**AVIS RELATIF À LA PROTECTION
CONTRE LES EVENTUELS EFFETS NOCIFS ET NUISANCES
PROVOQUÉS PAR LES RAYONNEMENTS NON IONISANTS
GÉNÉRÉS PAR DES ANTENNES ÉMETTRICES STATIONNAIRES**

Commune : WAREMME - Exploitant : PROXIMUS

Référence exploitant : 19WAR_00

Rapport n° 4405 / 2023

Figure 2 : Vue en plan des installations d'antennes dans un rayon de 300 mètres autour de l'installation faisant l'objet de la demande d'avis

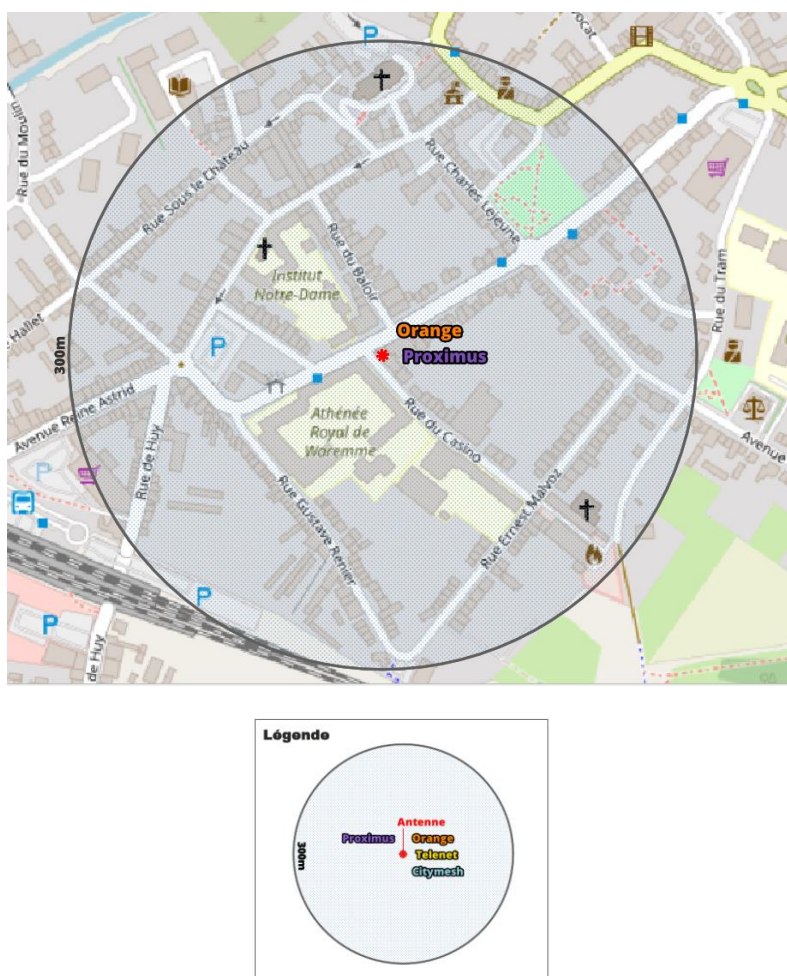
Compte tenu du nombre d'installations localisées dans la figure 2, il apparaît que l'intensité du rayonnement électromagnétique généré, dans les lieux de séjour situés à proximité de l'installation référencée dans le paragraphe 2, par l'ensemble des antennes émettrices stationnaires de l'ensemble des exploitants du même site d'antennes émettrices stationnaires respecte la limite fixée à l'article 4, § 2 du décret.
